Aan de gemeenteraad van de gemeente 's-Hertogenbosch
Postbus 12345
5200 GZ 's-Hertogenbosch
's-Hertogenbosch, 14 oktober 2022

Betreft: Zienswijze Stichting IJzeren Vrouw m.b.t. ontwerpbestemmingsplan 'Brabantbad' 2022.
Zaaknummer: 13511416

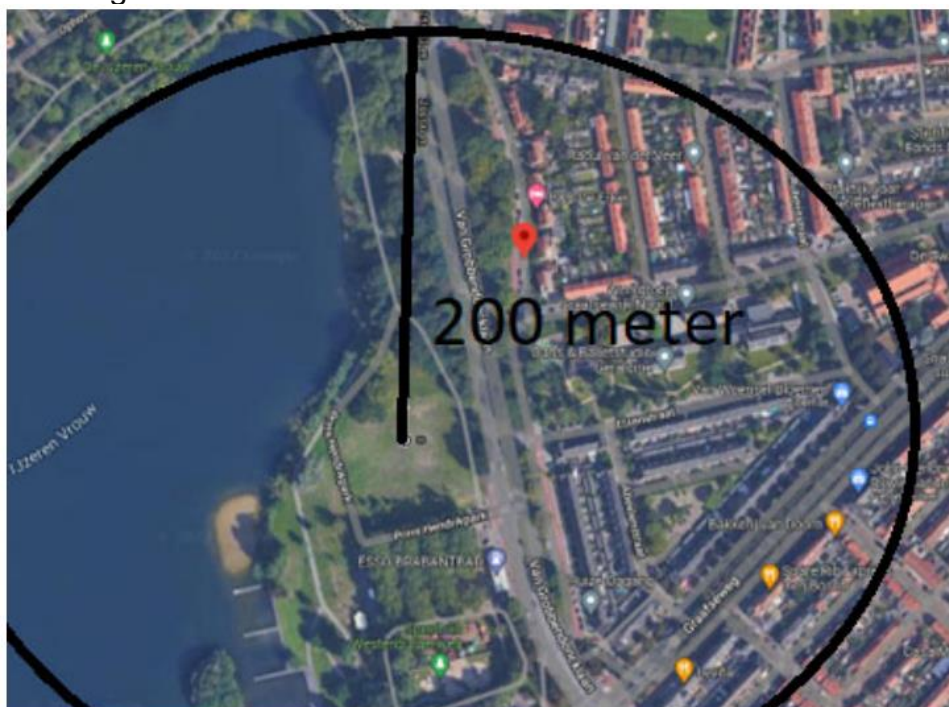
Modellering bronnen. Op bladzijde 9 zijn de verkeersintensiteiten op de dichtstbijzijnde straten weergegeven. Opmerkelijk is dat de Van Grobbendoncklaan in twee richtingen extreem verschillende verkeersintensiteiten heeft. Heen 1.690 mve (motorvoertuigen per etmaal) en terug 2.1736 mve. Ook bij de Lagelandstraat is dat heen 7.769 mve en terug 1.6035 mve. Het betreft geen eenrichtingswegen. Wij zien hiervoor geen verklaring in het huidige verkeersbeeld.

Ervan uitgaande dat dit nieuwe plan met 177 woningen, waarbij er van uitgegaan wordt dat die elk 6 verkeersbewegingen per etmaal (samen 1.000 mve) zijn betrokken in het onderzoek. Dit is nergens terug te vinden. Ook hierdoor wordt het berekende geluid te laag ingeschat.

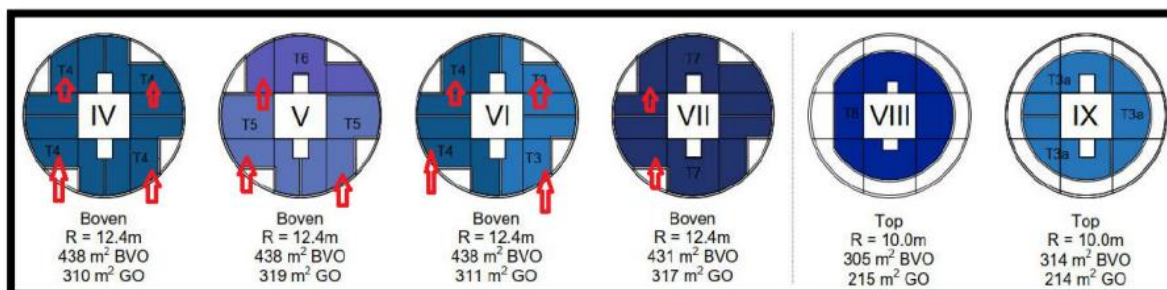
In het kader van een goede ruimtelijke ordening is de ongecorrigeerde gecumuleerde geluidbelasting van alle wegen berekend. Per gebouw bedraagt de ongecorrigeerde gecumuleerde geluidbelasting maximaal;

- 58 dB voor gebouw 1
- 57 dB voor gebouw 2
- 59 dB voor gebouw 3.

Volgens de onderstaande tekst laat bij enkele woningen geen balkon toe. Ook wordt niet beschreven hoe per appartement aan een zijde een geluidsluwe gevel wordt gecreëerd.

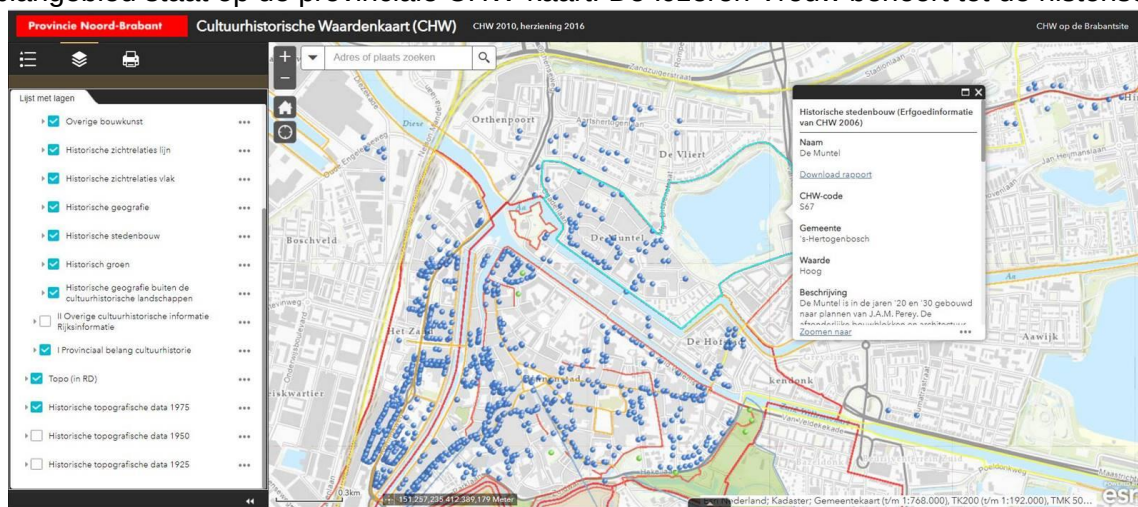
17. **Archeologie.** In de plankaart op www.ruimtelijke_plannen.nl viel op dat de gebiedsduiding (AW) = archeologische waarden van het plangebied verdwenen is. In de aansluitende plangebieden Graafsewijk -Aawijk 2017 is er nog wel sprake van archeologische waarde. In de toelichting op het ontwerpbestemmingsplan op pagina 69 wordt aangegeven dat er *“diepe bodemverstoringen [zijn] opgetreden ... Om die reden wordt voor de realisatie van de nieuwbouwplannen geen archeologisch onderzoek noodzakelijk geacht.”* Figuur 5.3 toont de overlap tussen voormalige en geplande bebouwing.

Mogelijkerwijs dat er door de bodemverstoring geen archeologische vondsten te verwachten zijn, maar dan zal de archeologische verwachtingskaart op die bodemverstoringen concreet aangepast moeten worden.

Als dan ook het blauwe vlak, die de locatie van de nieuwe woontorens en ondergrondse parkeervoorziening moeten aangeven, correct wordt ingetekend kan bepaald worden of en in welke vorm archeologisch onderzoek noodzakelijk is.
